② 改善箇所説明図

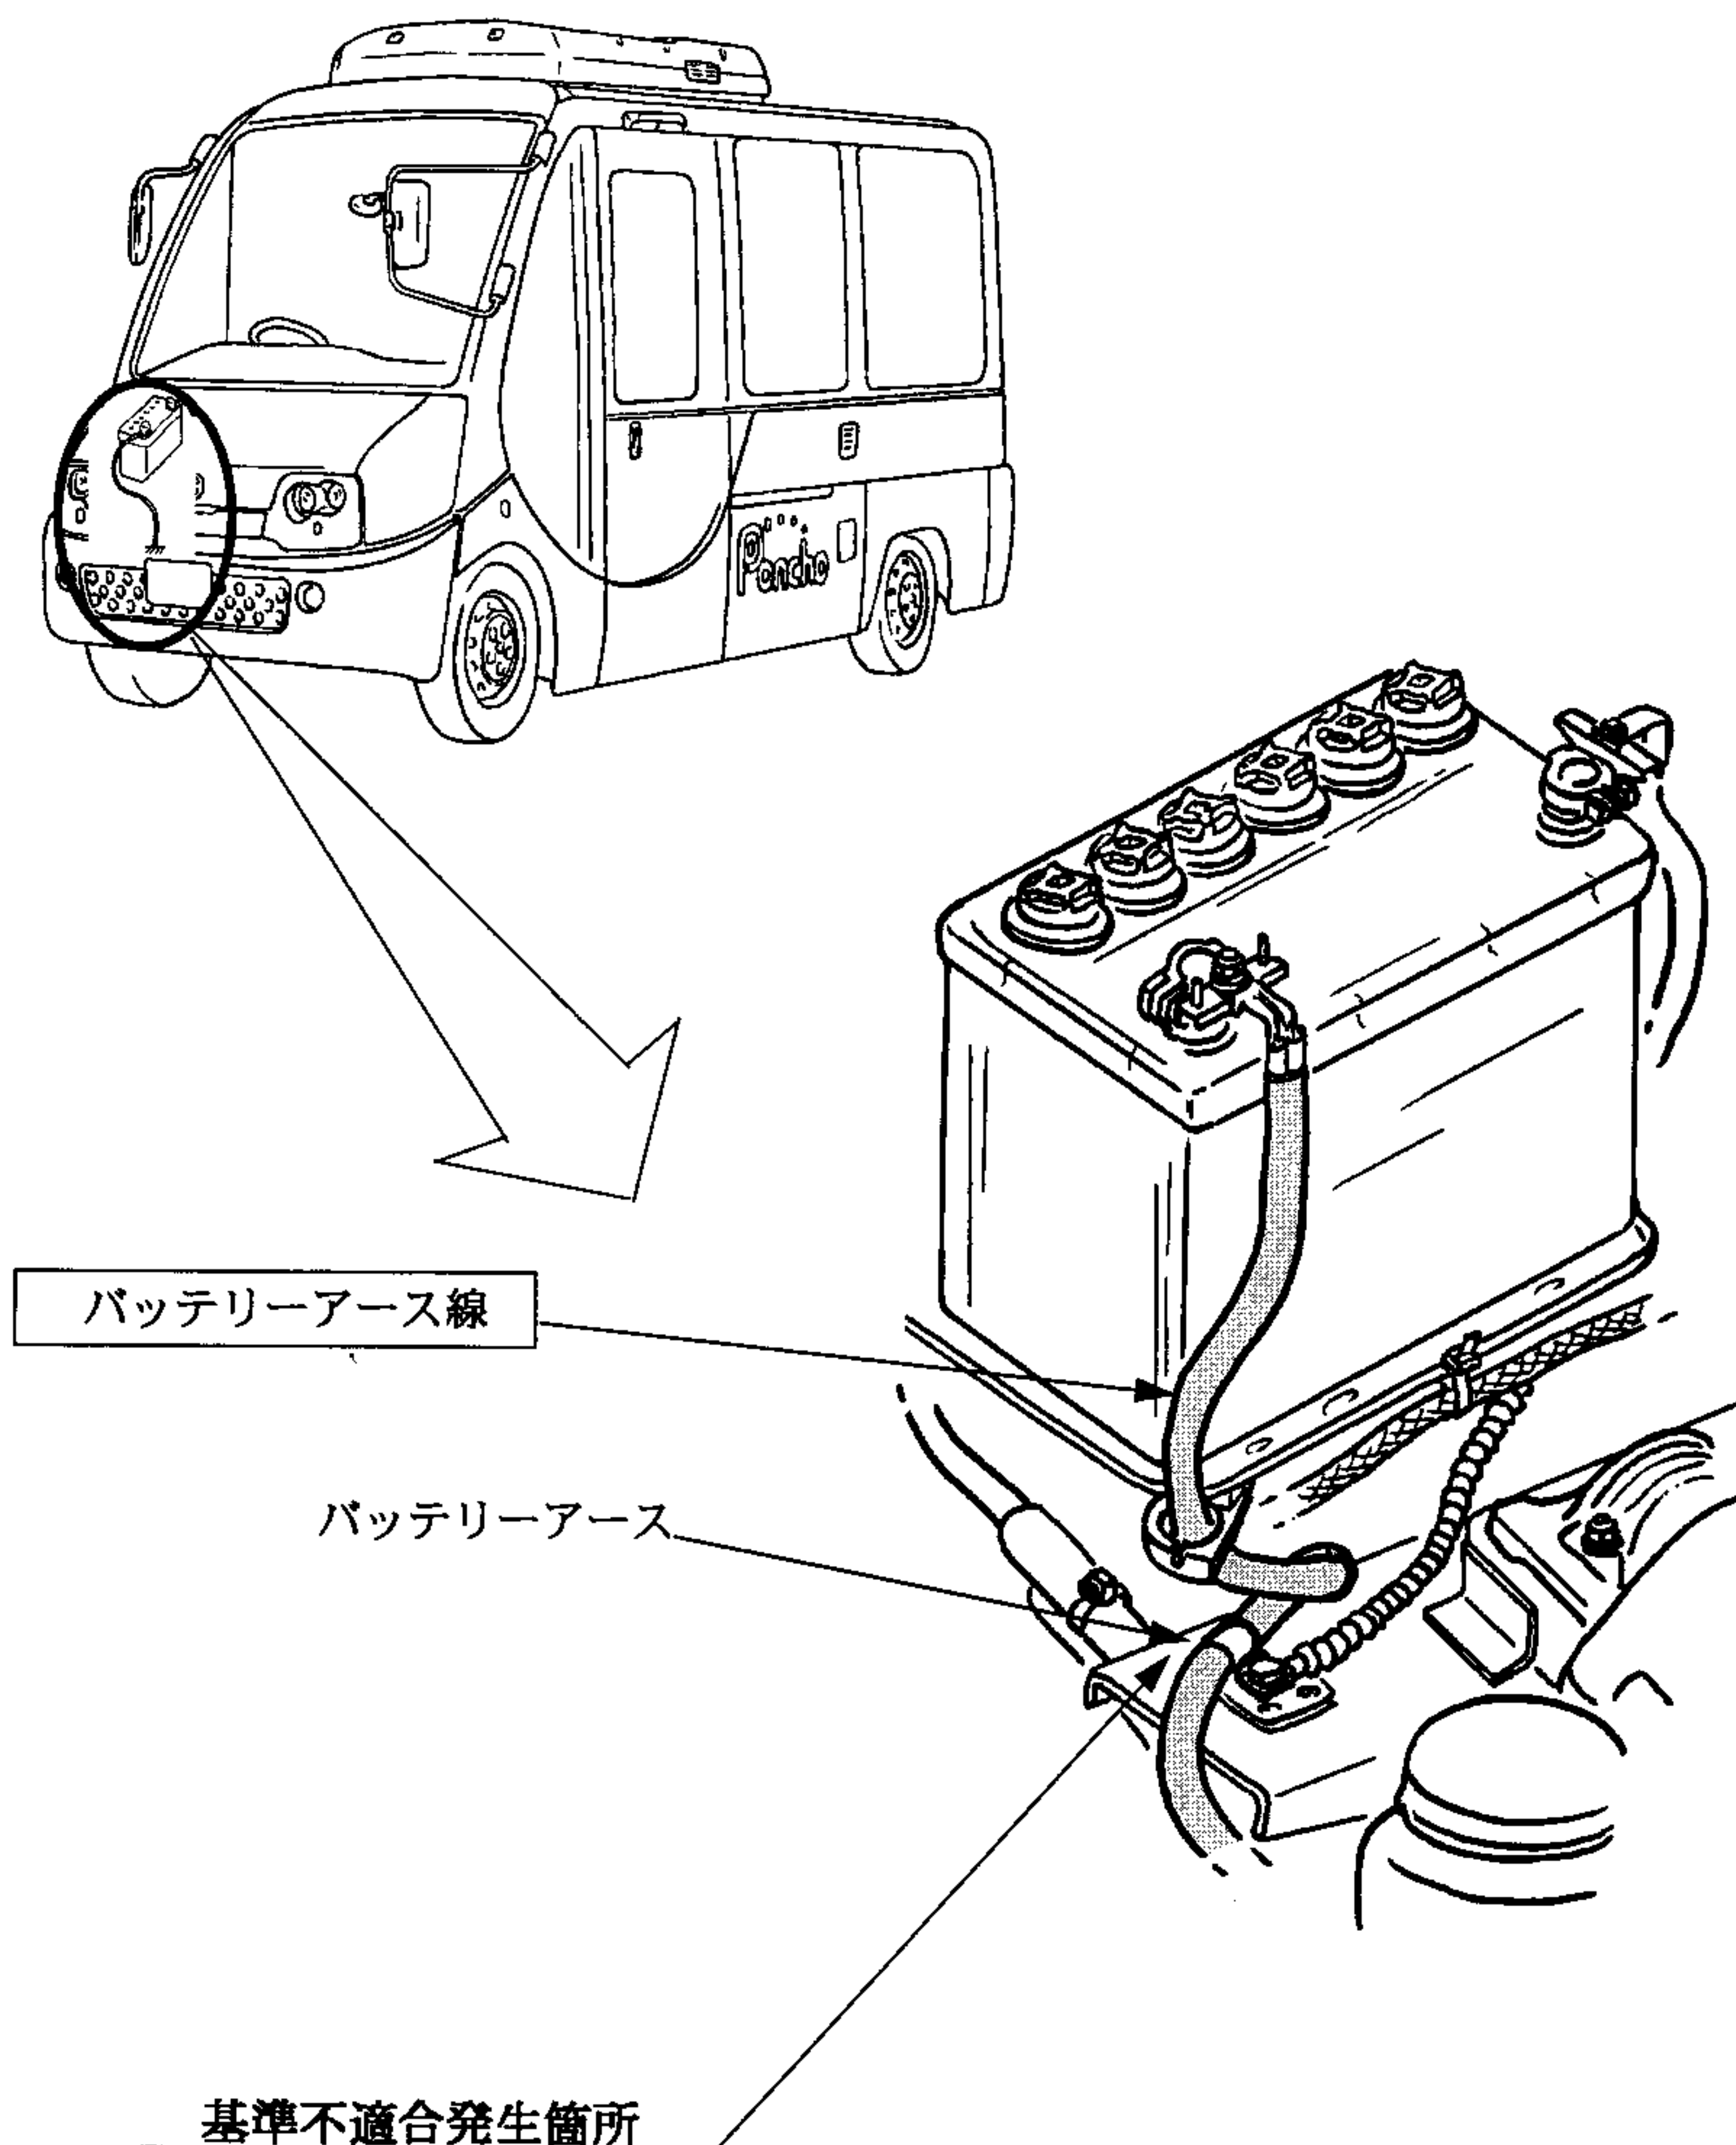
電気装置のバッテリーアース線の取り付け方法が不適切なため、バッテリーの充電が行われず、バッテリー上がりになるものがある。そのため、走行中にエンジンコンピュータが停止し、エンストするおそれがある。

全車両、バッテリーアース線を新設し追加する。

識別； ボデーメーカーネームプレートの左側取り付けビス頭部に黄色ペイントを塗布する。
